A C C E S I T 1 7 2 6

ANÁLISIS DEL TRABAJO CON CLAVE 1726

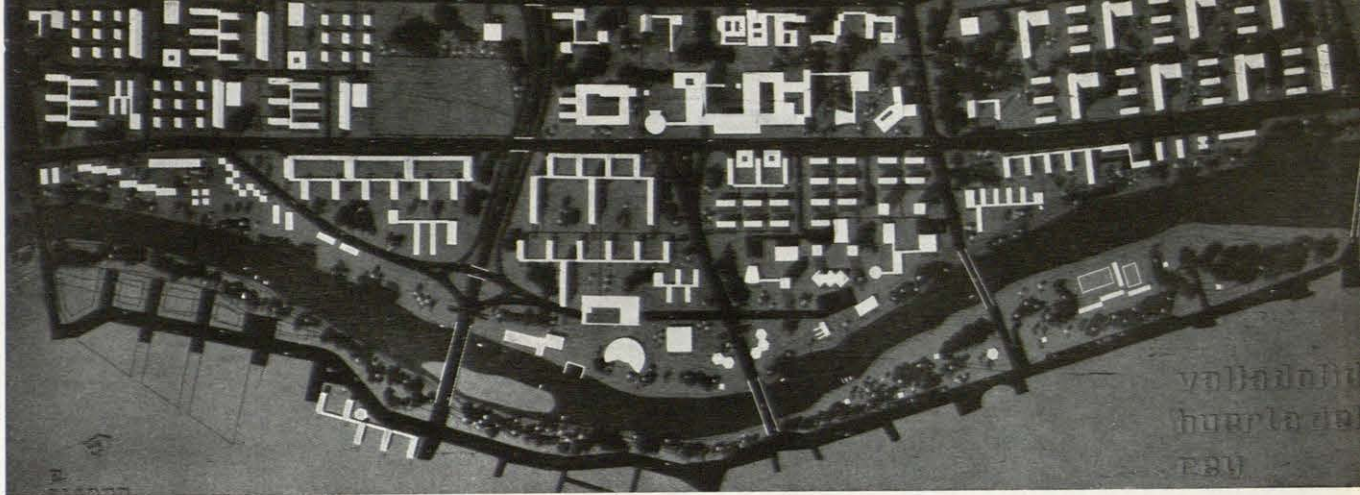
De un modo general, la composición volumétrica es buena, si bien adolece de un excesivo gigantismo, puesto que los bloques son demasiado grandes, con zonas de sombra intensa y una parcelación difícil de ejecutar, tanto más cuanto las normas imposibilitan la variación de volúmenes.
